Rasenmäher

Übersicht

1. Geänderte Motorbefestigung
2. Geänderter Kupplungsflansch der Messerkupplung

1. Geänderte Motorbefestigung

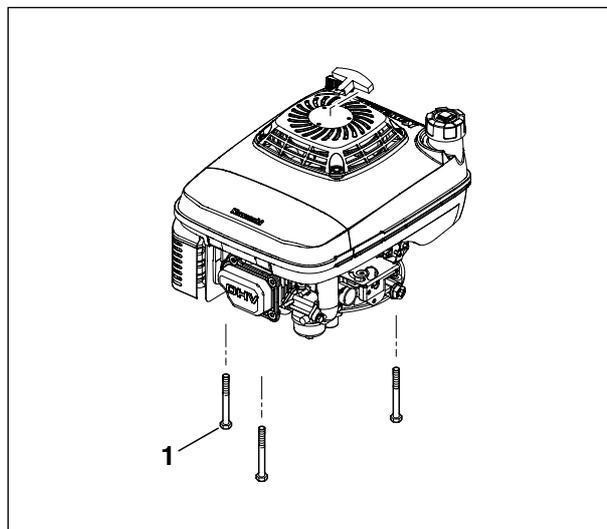
Zur Funktionsverbesserung kommen bei den Modellen MB 650.0 TK/ KS, MB 655.0 GK/ KS, MB 750.0 GK und MB 755.0 KS geänderte Schneidschrauben **1** zum Einsatz.

Bei den Modellen MB 443.0, MB 443.0 T, MB 448.0, MB 448.0 T, MB 650.0 OS und MB 655.0 OS kommen die Schneidschrauben nur in der Serienfertigung zum Einsatz, als Ersatzteil sind weiterhin Durchgangsschrauben, Scheiben und Sichermmuttern zu verwenden.

Im Reparaturfall ist bei den Modellen MB 650.0 TK/ KS, MB 655.0 GK/ KS, MB 750.0 GK und MB 755.0 KS darauf zu achten, dass die Schneidschraube sauber im bestehenden Gewinde angesetzt wird. Es muss vermieden werden, ein zusätzliches Gewinde zu schneiden.

Modell	ab Maschinenummer
MB 443.0/ T, MB 448.0/ T	4 31 132 322
MB 650.0 KS, MB 650.0 TK MB 655.0 KS, MB 655.0 GK MB 750.0 GK, MB 755.0 KS	4 31 128 127
MB 650.0 OS, MB 655.0 OS	4 31 134 028

2. Geänderter Kupplungsflansch der Messerkupplung

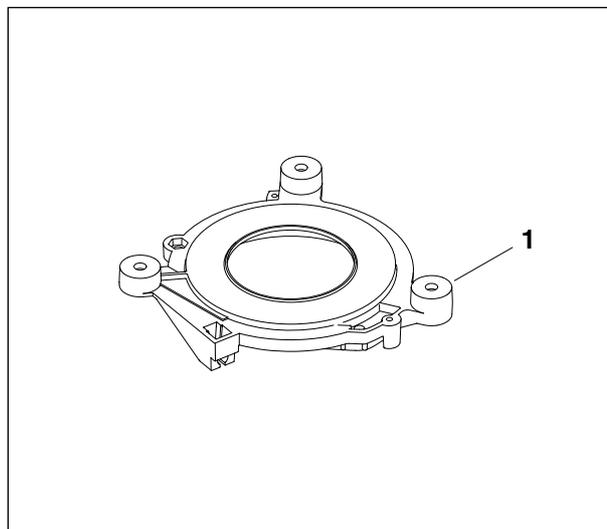
Bei den Modellen MB 650.0 OS und MB 655.0 OS kommt aufgrund der Schneidschraube ein geänderter Kupplungsflansch **1** zum Einsatz.

Modell	ab Maschinennummer
MB 650.0 OS	
MB 655.0 OS	4 31 134 028

Pos.	Benennung	bisherige Ausführung	neue Ausführung	Bemerkung
1	Kupplungsflansch	6107 162 3500	6107 162 3510	(3), (A)
